快速建筑设计100例

100 Samples of Architecture Design Sketch

黎志涛 编著

前　言

例61　聂耳纪念馆设计

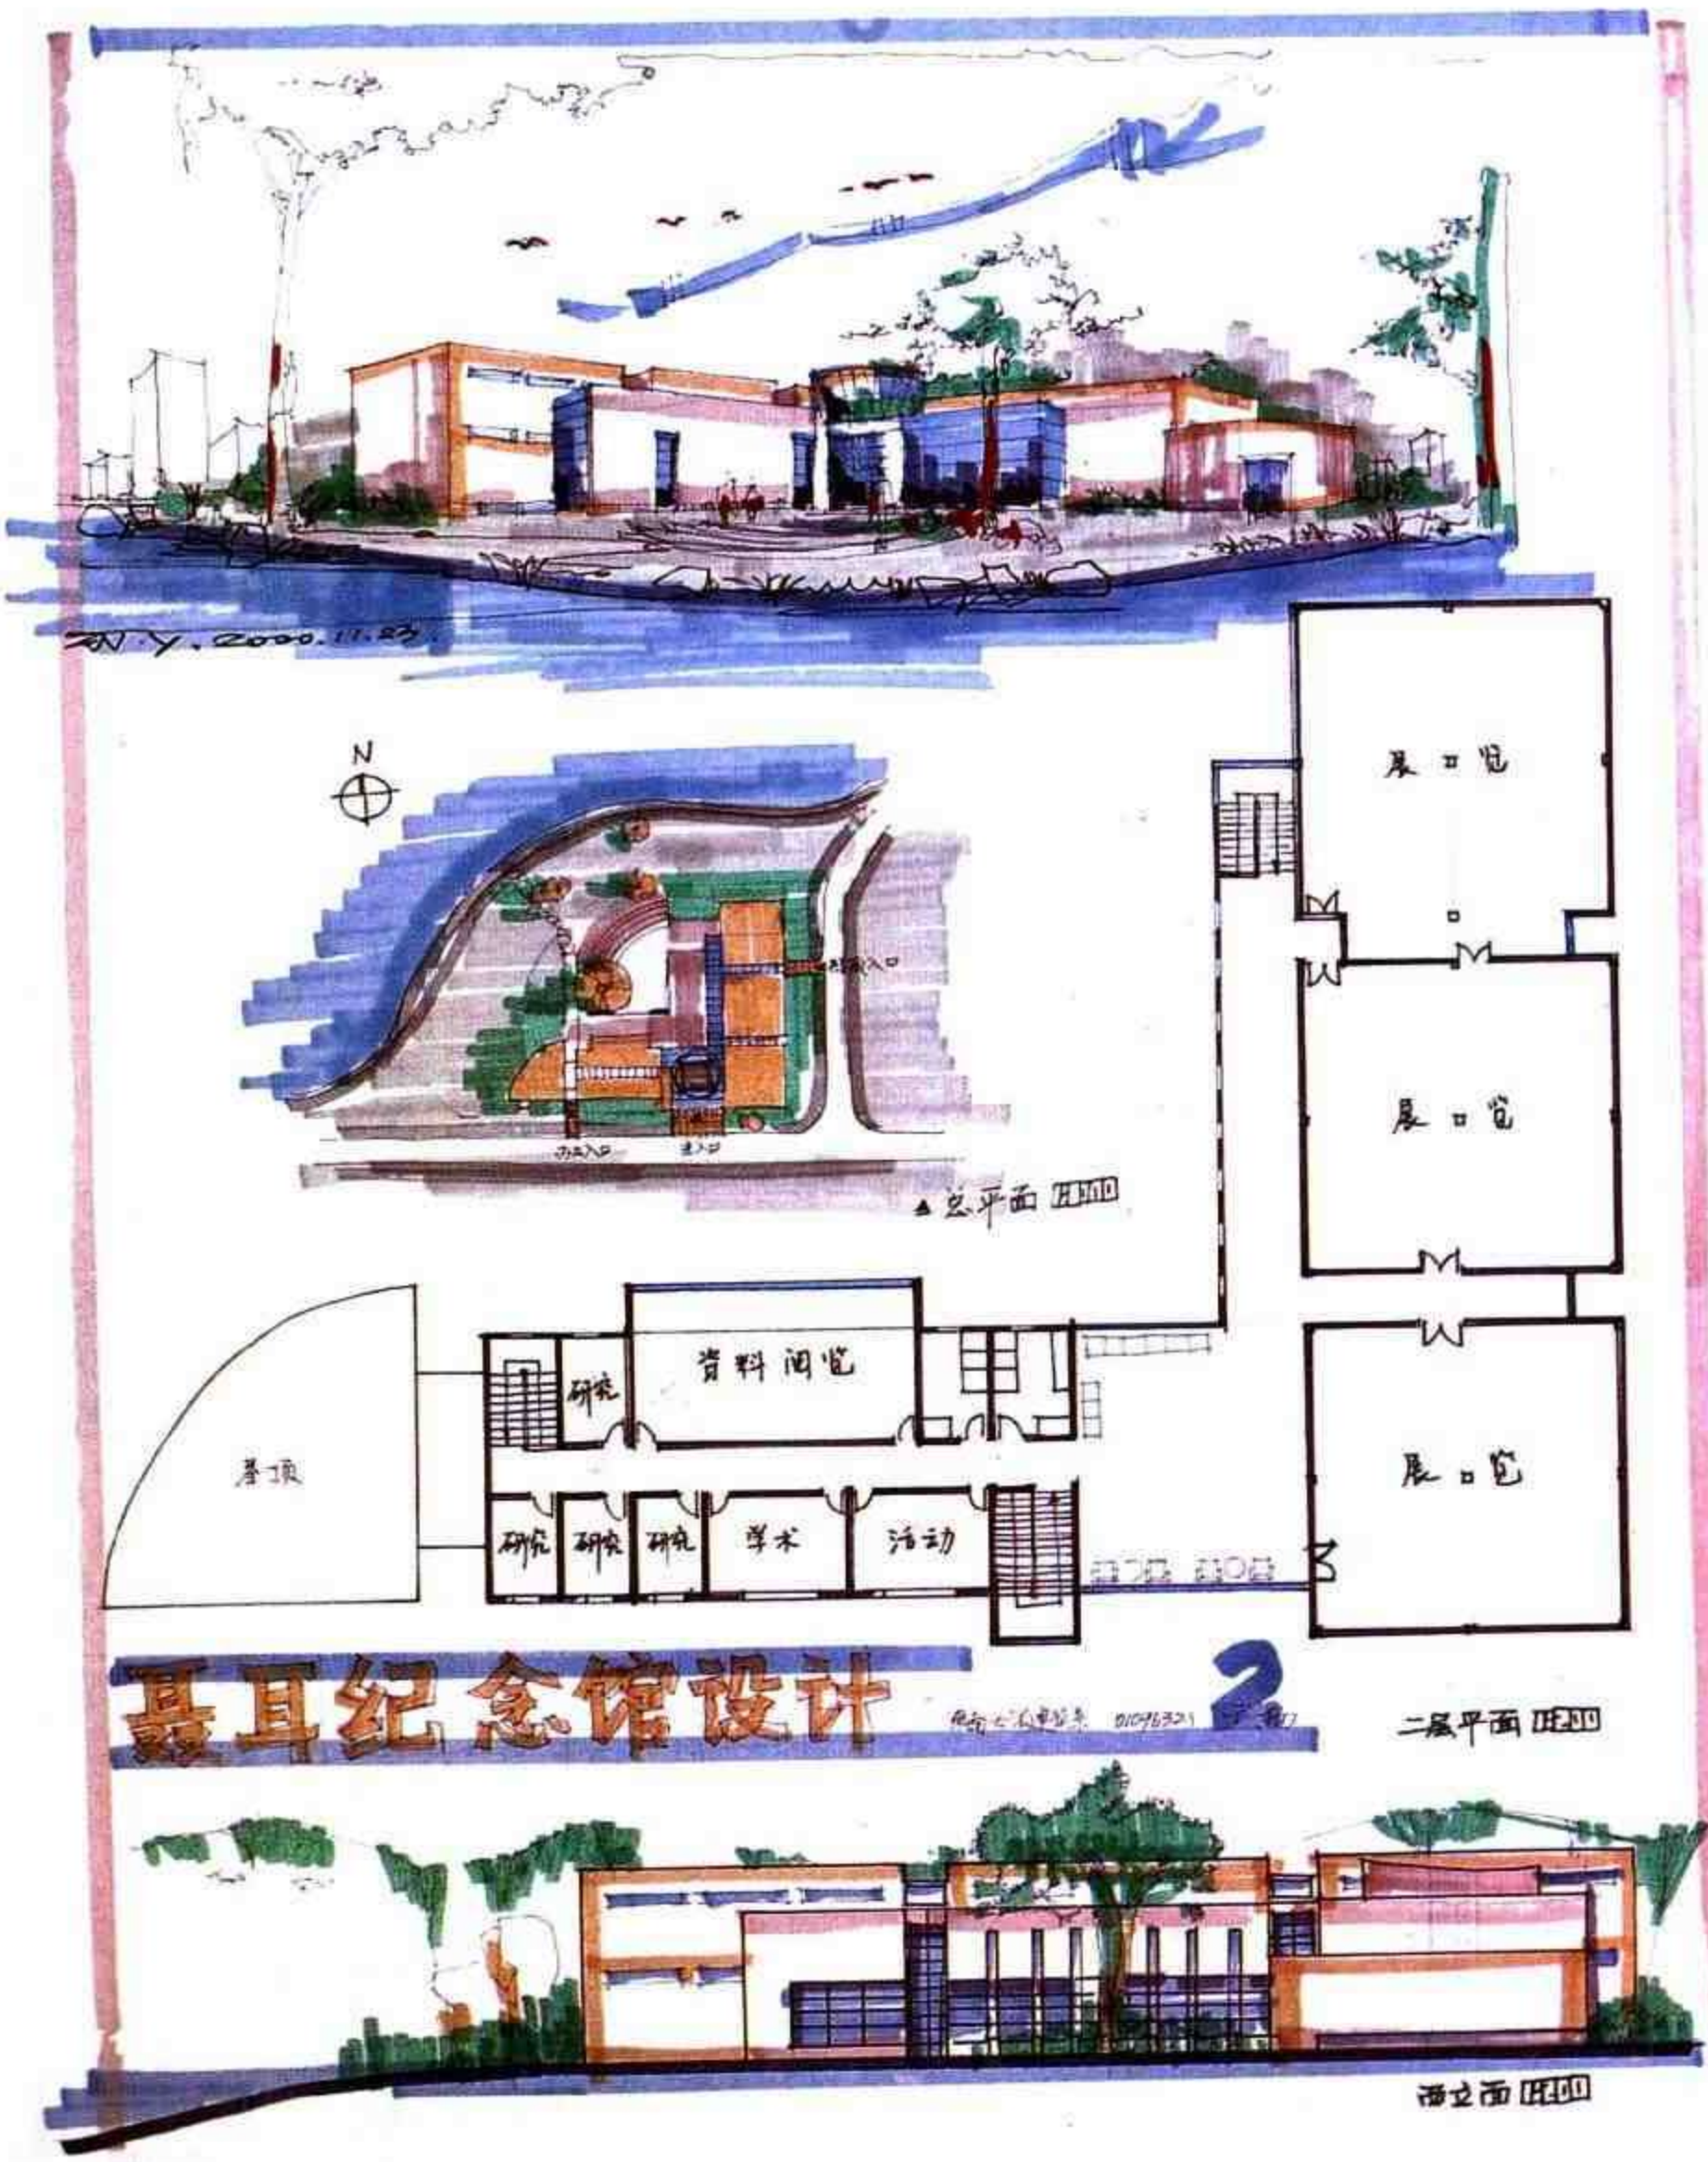
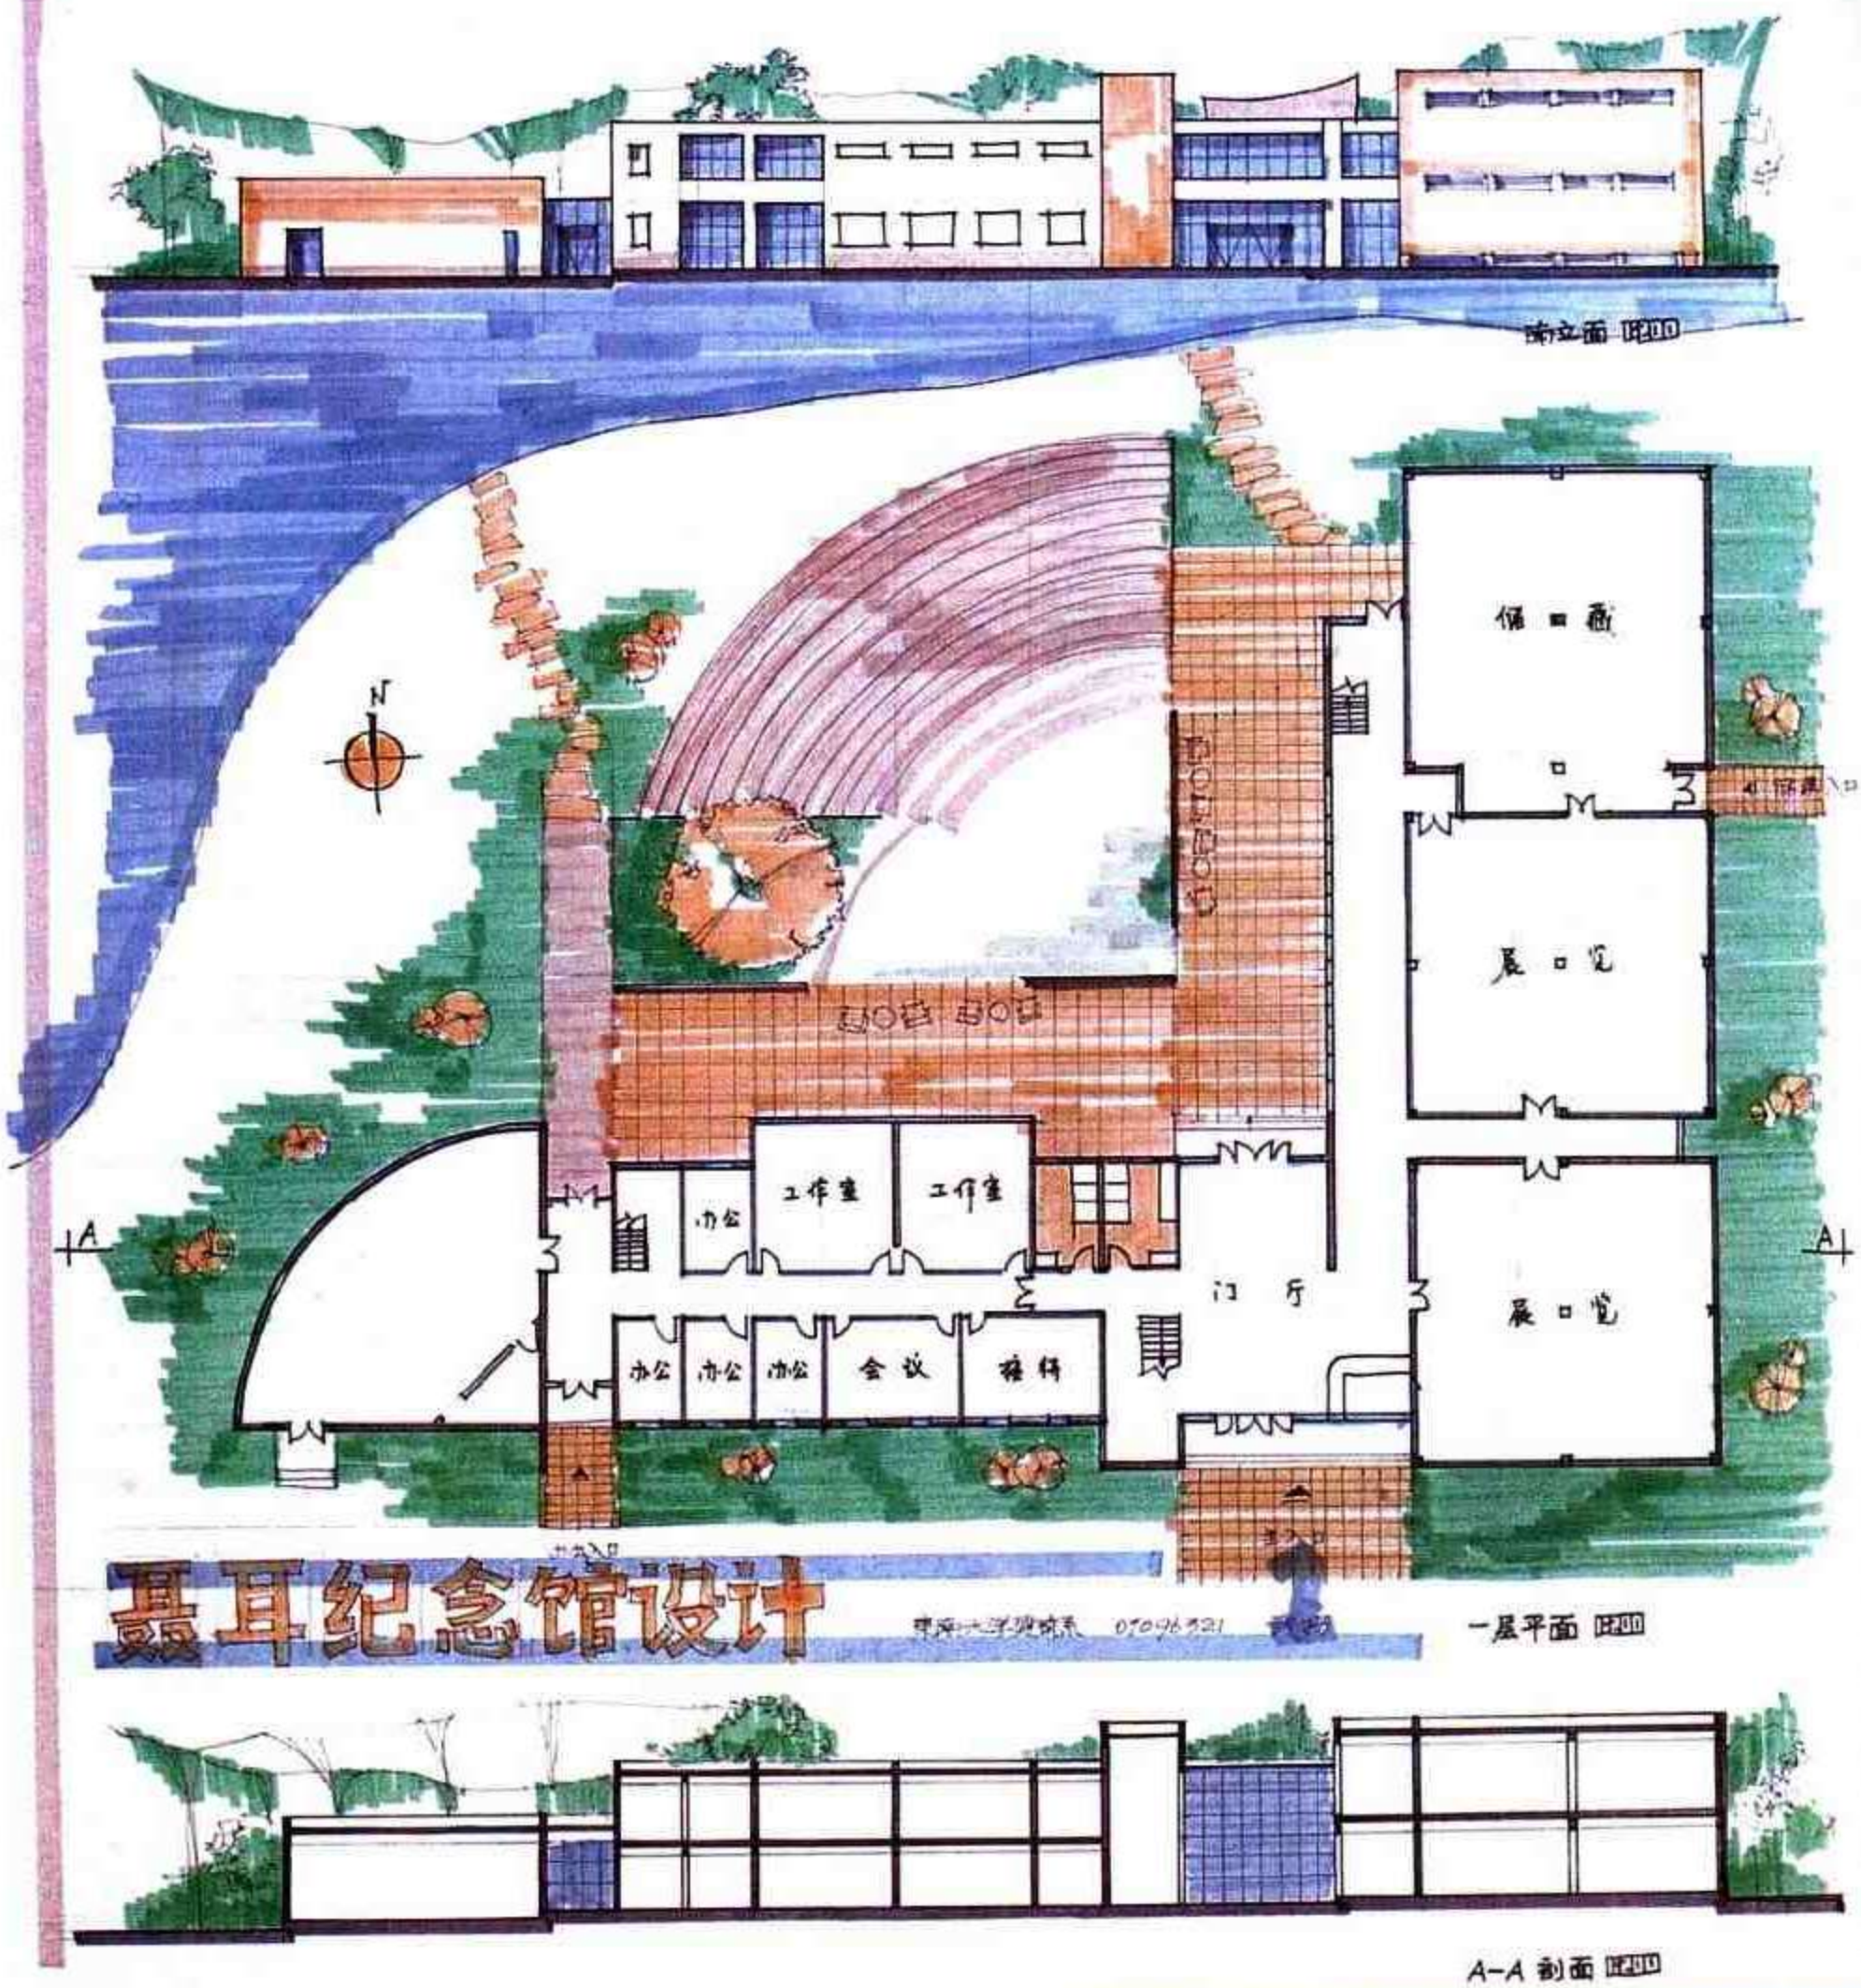
设计 —— 总平面采用L形布局，与湖面景观环境结合较好，视野开阔。但东南角展厅处在坡地上，忽略了地形变化，且露天剧场处于内院正中，与坡向湖面的地形有矛盾。建筑平面功能分区明确，惟有报告厅与门厅关系不好，要穿越行政区，流线组织欠妥。

作为名人纪念馆，设计构思平乏。

表现 —— 版面匀称，色调淡雅，运笔不拘谨，但工具画平、立面稍嫌僵化，快速设计的速度感未体现出来。透视图中配景表现欠佳。剖面图中墙伸出屋面，构造有误。立面表现较粗糙，缺少必要的细部。

例63　聂耳纪念馆设计

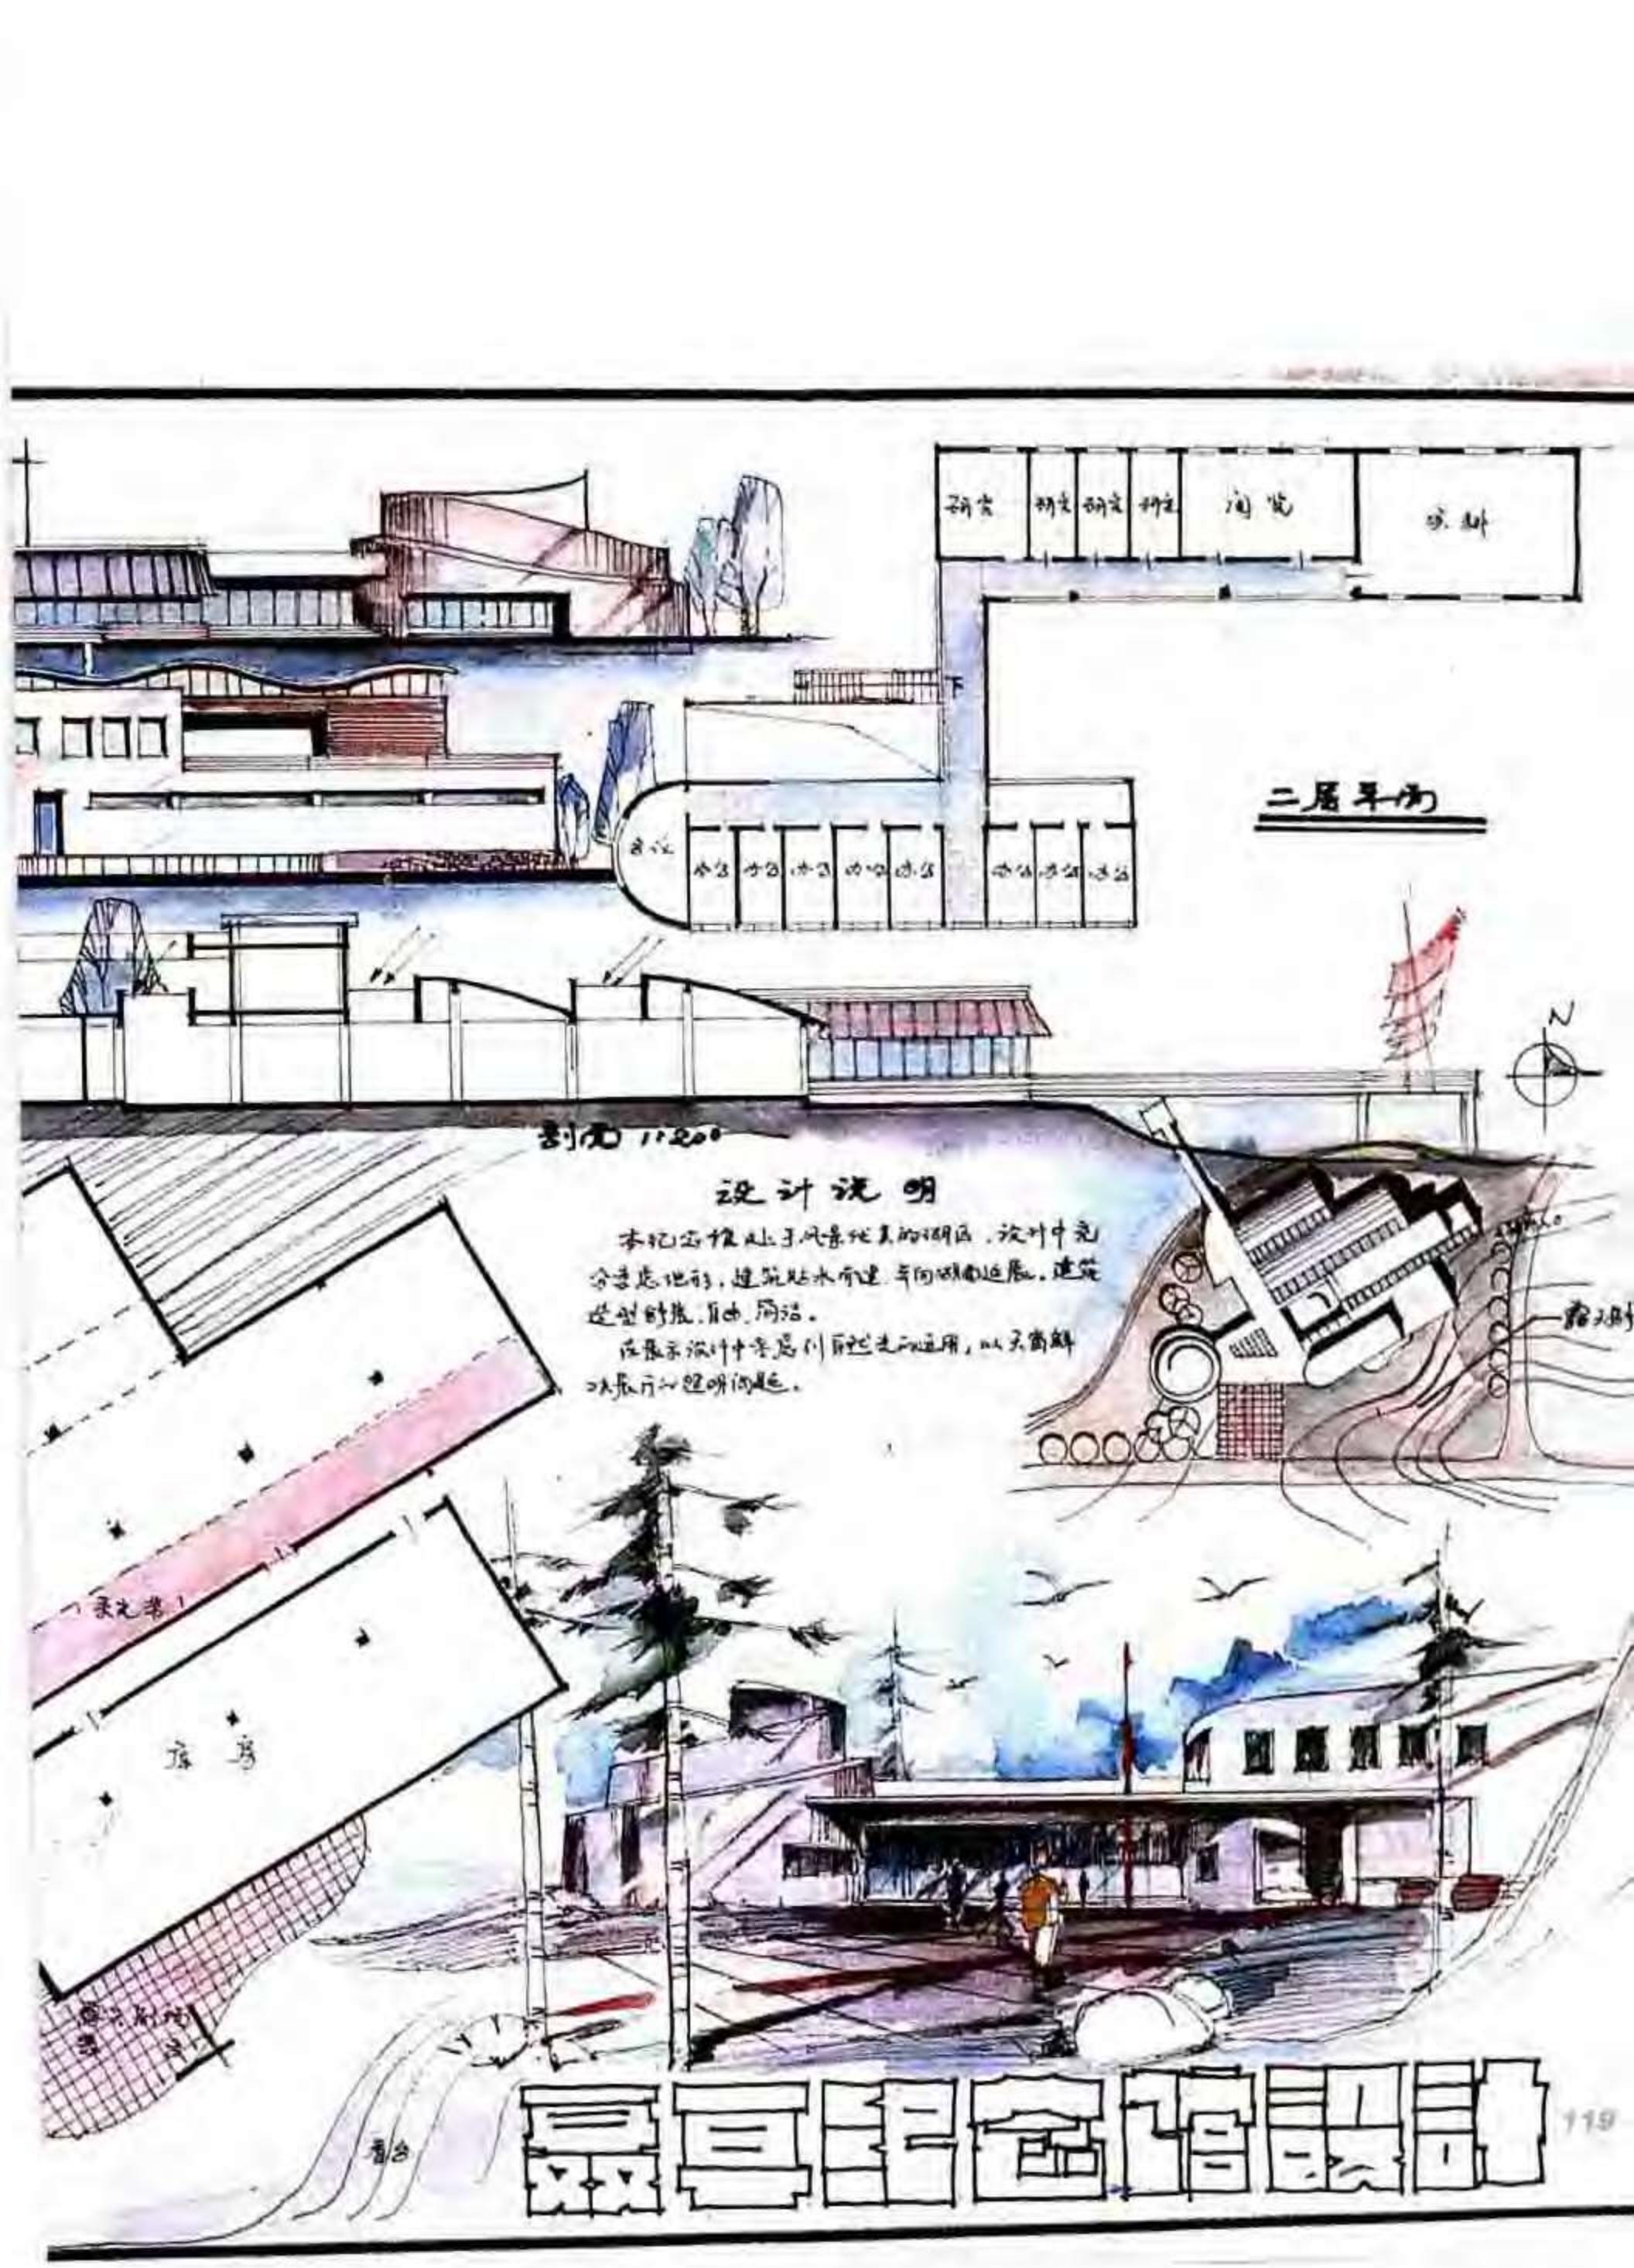
设计 —— 总平面设计与湖岸的结合尚好，体形的走势顺应湖岸的变化，但东南向与道路规矩走向结合不好。建筑平面的入口较有特色，通过纪念碑雕塑突出建筑的特点。展厅为整体空间，有利于布展的灵活性，但报告厅缺疏散口，不符合安全要求。剖面设计对于采光方式进行了探索，造型也跳出规矩形式，较为活泼，切题较好。

表现 —— 版面过于拥挤，画面较凌乱，色彩布局缺乏统一性。透视图配景表现欠缺，色彩笔触过多。
